海龍二號離岸風力發電計畫 環境影響差異分析報告

(第二次變更)

(定稿本)

主旨：「海龍二號離岸風力發電計畫環境影響差異分析報告（第二次變更）」案，經本署環境影響評估審查委員會第418次會議審核修正通過，後續應辦事項詳如說明，請查照。

圖 4.3-2 本次變更新增三腳套筒式風機基礎示意圖

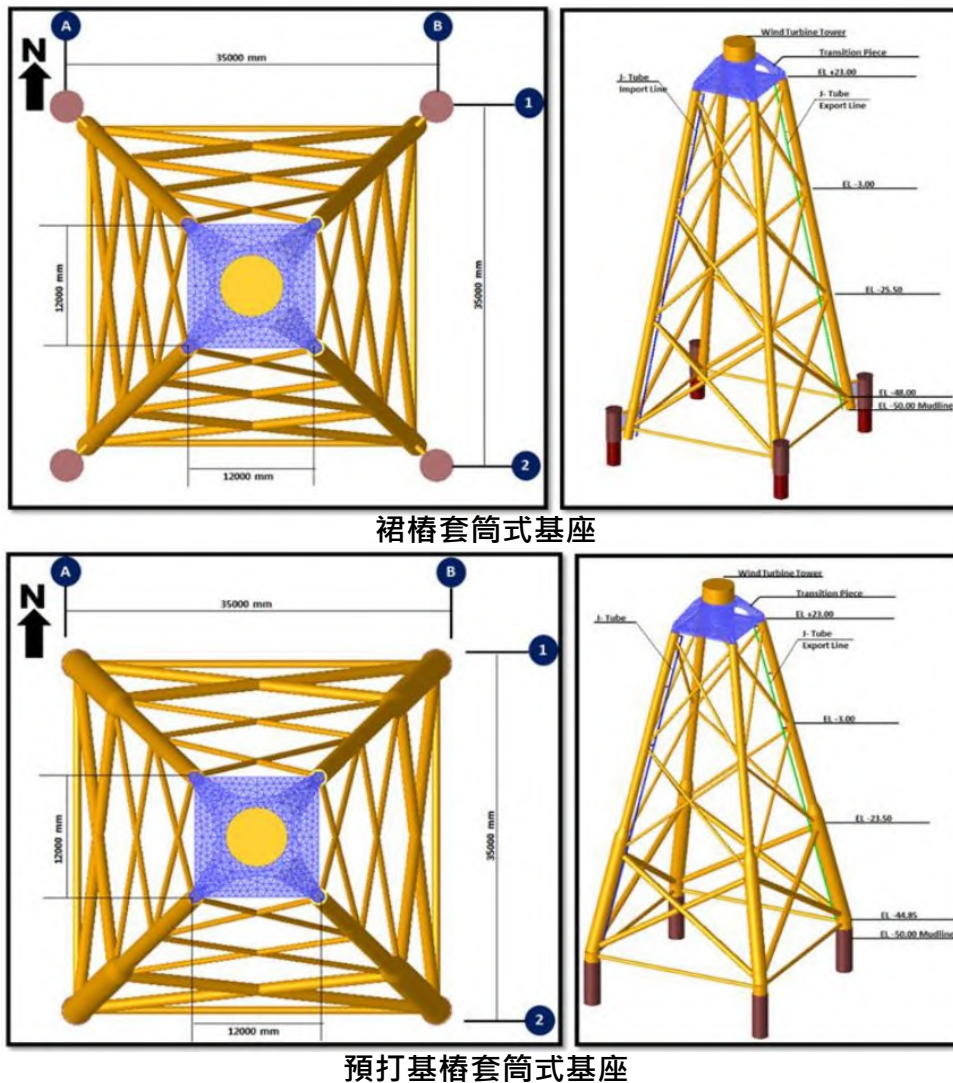
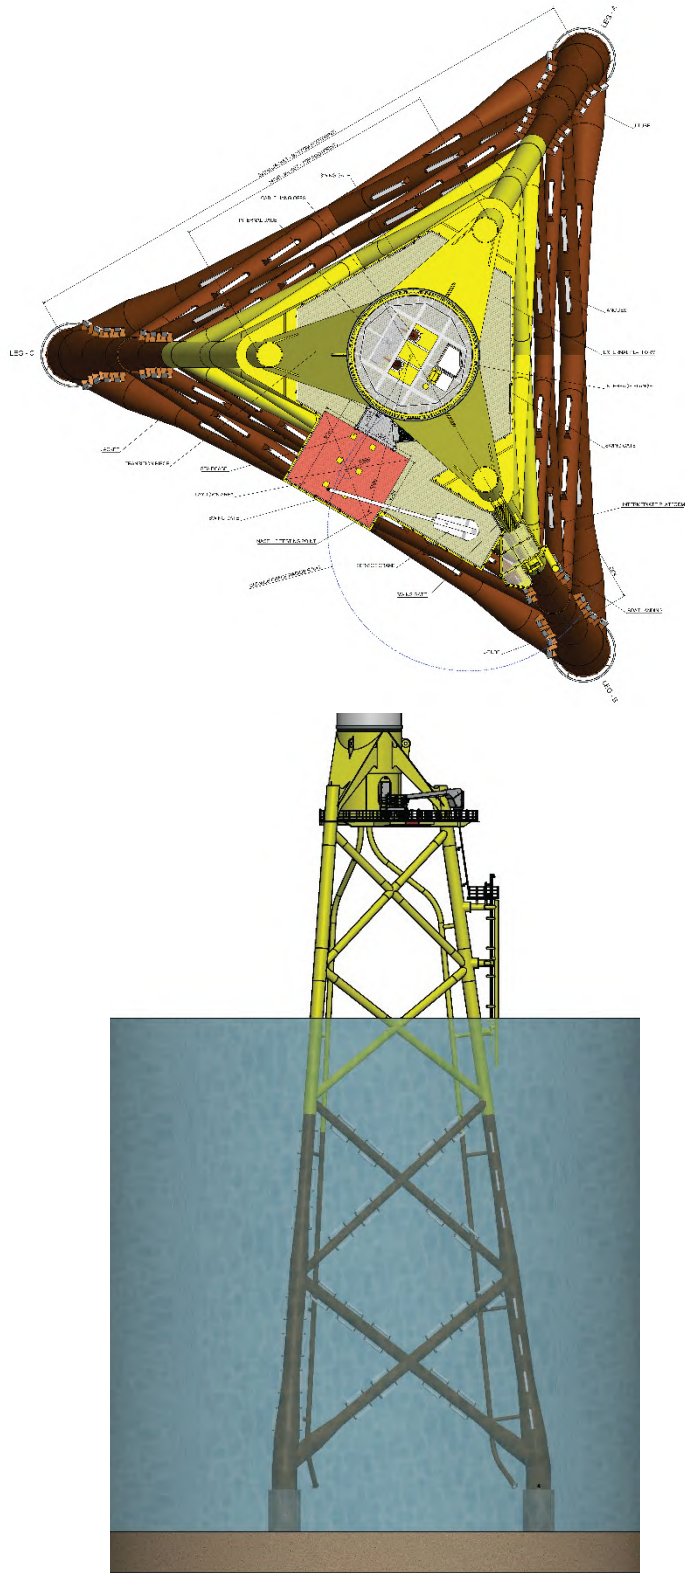
本次變更風機基礎型式將優先採用套筒式結構，每組包含三支或四支主要的支撐腳柱以及鋼管與堅硬的交叉支架(圖 4.3-2)，支撐腳柱之固定方式由底部導引的裙樁或預打基樁所組成。

圖 4.3-4 本次變更開發範圍示意圖

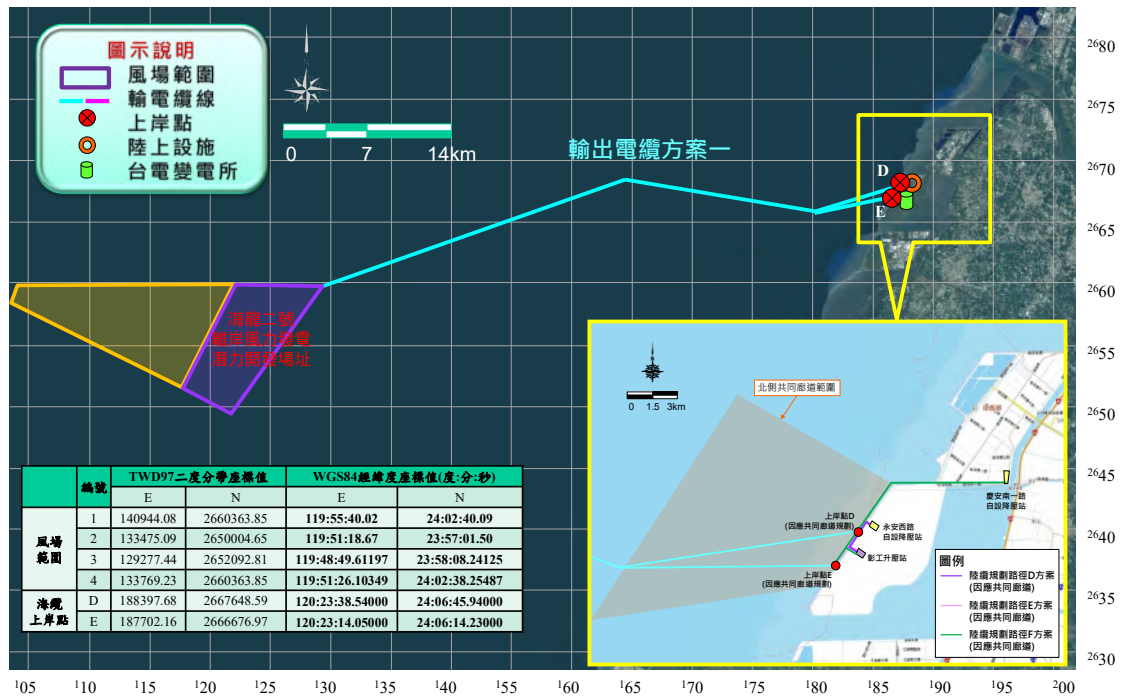
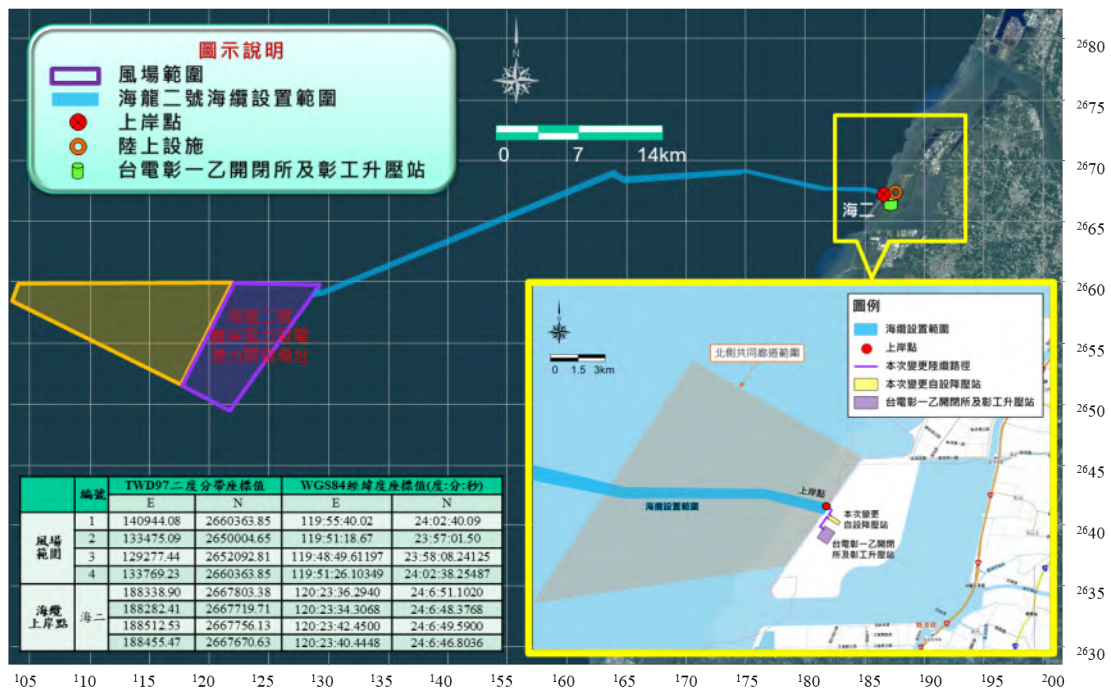
海底電纜於彰濱工業區崙尾西一區崙海段 25-4 地號土地上岸，經上岸點連接陸纜後(海陸纜皆為 220~245kV)，經由陸纜接入自設降壓站，將 220~245kV 電壓降壓至 161kV，併入彰一乙開閉所及彰工升壓站。本方案規劃之陸纜總長度最多約為 1.50 公里，其地下電纜路徑平面規劃詳圖 4.3-6 所示，陸纜地下埋設深度介於 2~3 公尺。

圖 6.11.1-7 風機點位地震反應譜分析結果示意圖
(SSRA)(以海龍二號 P0201 孔位為例)

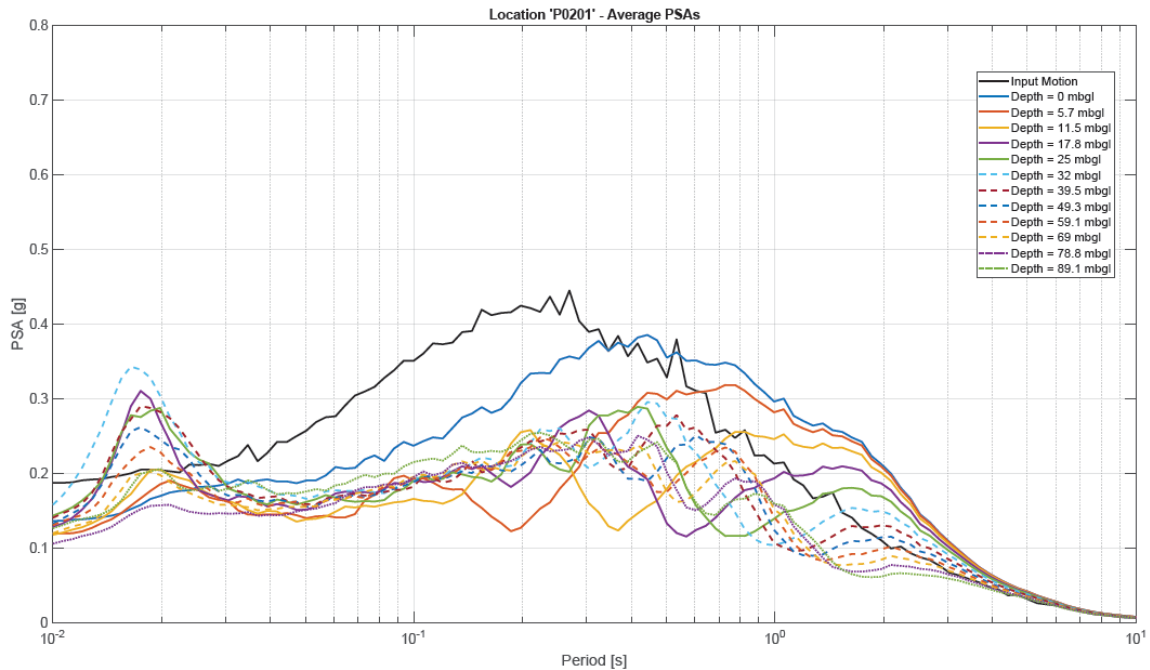
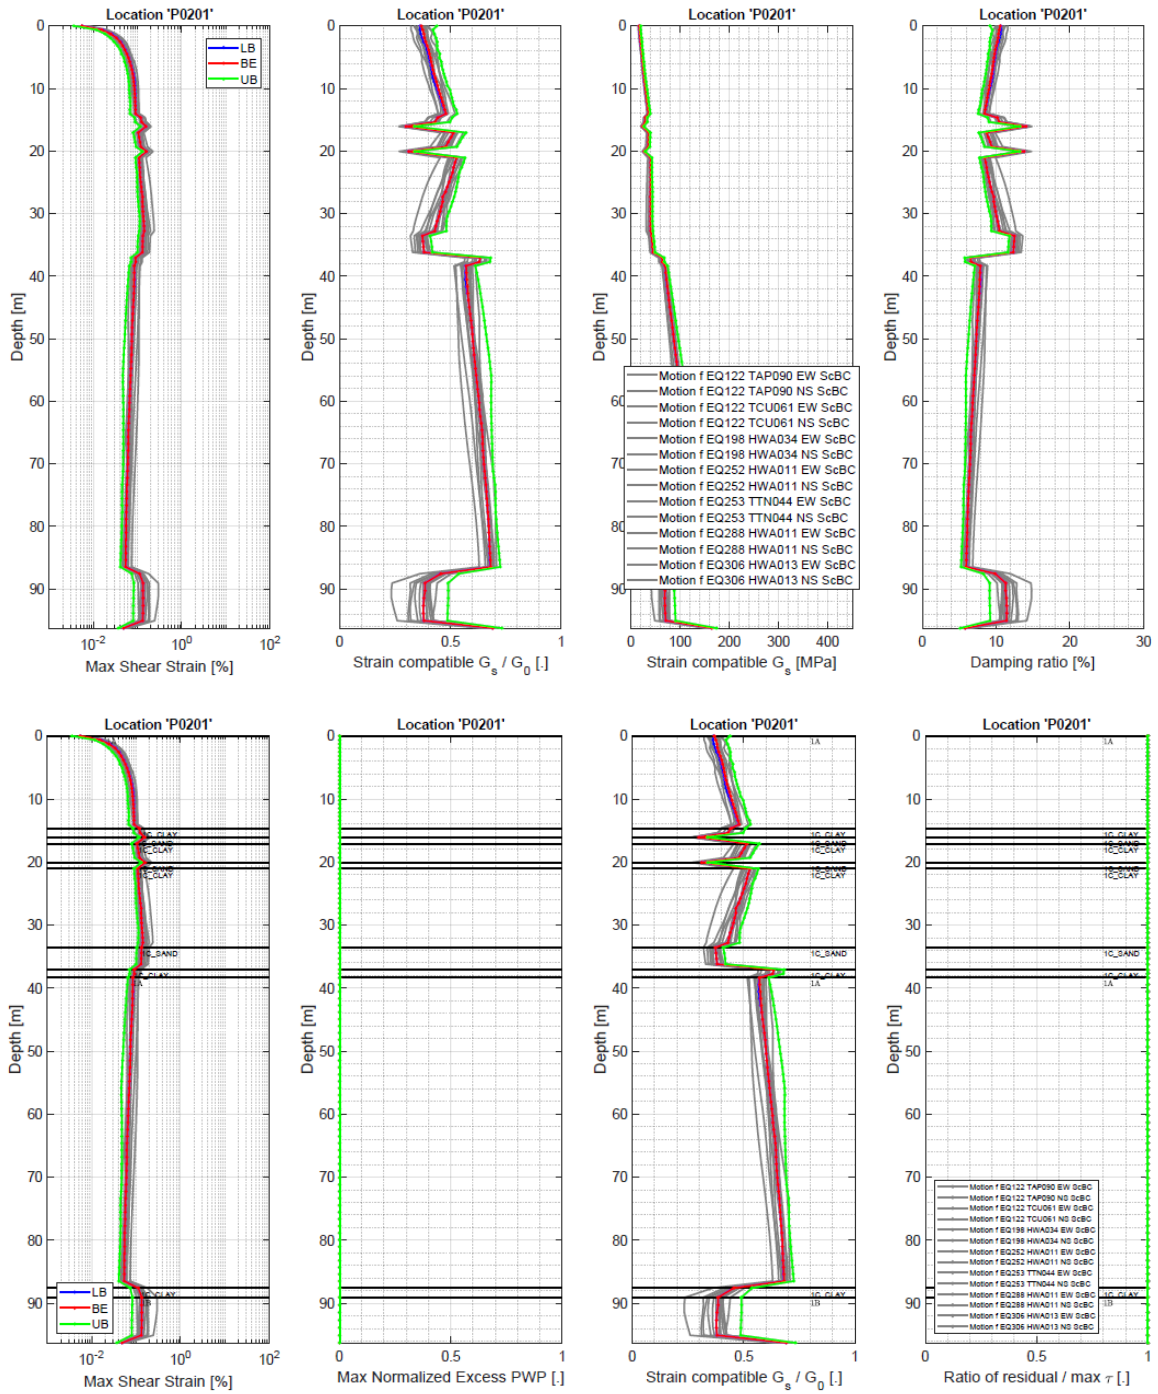
- (七) 李委員錫堤發言略以：「本次變更是風機大型化，而風機大型化要如何考量地震？本人有提醒風機大型化，自然振動頻率會變低，所以地震的考量就不太一樣，低頻震波從遠處傳來，如從東邊的海溝或南邊的海溝，甚至從西邊福建沿海的濱海斷層，很大規模的地震才會有很多低頻的波。本次提出尖峰地震加速度，所謂的加速度就是零週期的加速度，要從結構分析知道將來要做的風機自然振動頻率、週期。請開發單位針對風機加大，地震怎麼考量補充合理說明。」
- (八) 開發單位回覆說明如附件 7。
- (九) 主席確認與會委員無其他意見，宣布進行委員審議，決議如後述。

本計畫依各點位特徵自然頻率對應至地震危害度分析報告之加速度值，進行所有風機點位之地震反應譜分析(seismic site response analyses, SSRA)，以確保所 14MW 大型化風機結構安全。相關分析資料如不同深度下風機點位平均擬反應譜加速度(PSA)請詳圖 6.11.1-6，風機點位地盤反應分析結果詳圖 6.11.1-7。
